Dodatek č. 1

Smluvní strany tímto prohlašují, že dne 20. 09. 2022 uzavřely smlouvu o dílo, jejímž předmětem je provedení stavebních prací na veřejné zakázce s názvem: „**III/23512 Bzová - Točnick**“ (dále jen „**Smlouva o dílo**“). Na základě dohody smluvních stran a ve vazbě na čl. 14. odst. 13. Smlouvy o dílo, uzavírají smluvní strany tento dodatek č. 1 ke Smlouvě o dílo (dále jen „**Dodatek č. 1**“).

Změnový list

Oprava silnice III/23512 ve staničení km 9,180 - 10,636

**TECHNICKÁ ZPRÁVA – ZAMĚŘENÍ SKUTEČNÉHO PROVEDENÍ**

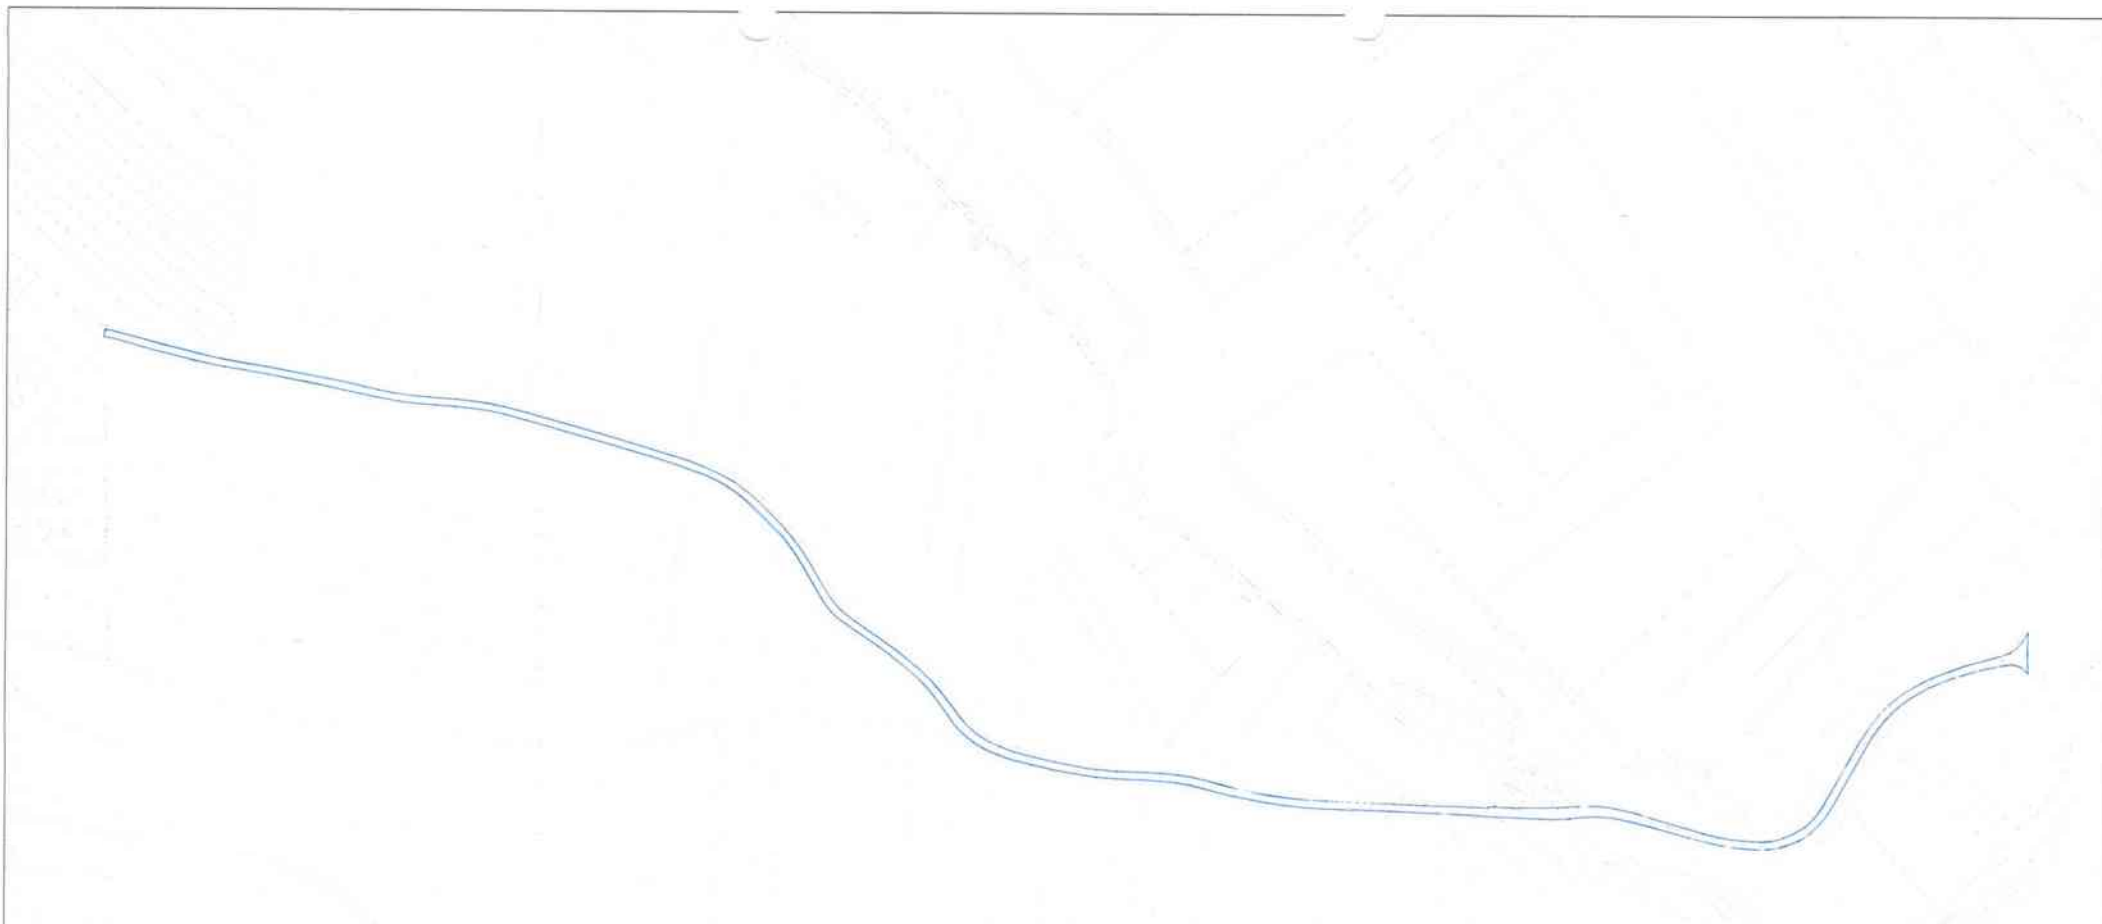
výsledná plocha asfaltu = 7 749,56 m²

- Dle geodetického zaměření skutečného provedení díla bylo zjištěno, že celková výměry živičné vrstvy je menší o 130,44m².

Žádáme o změnu rozsahu díla na akci „III/23512 Bzová - Točník“. Po zaměření skutečného stavu bylo zjištěno, že celková výměra položené živičné vrstvy je oproti rozpočtu menší o 130,44 m². Došlo ke snížení rozsahu prací u souvisejících položek – frézování asfalt. ploch, čištění vozovek samosběrem a spojovací postřik.
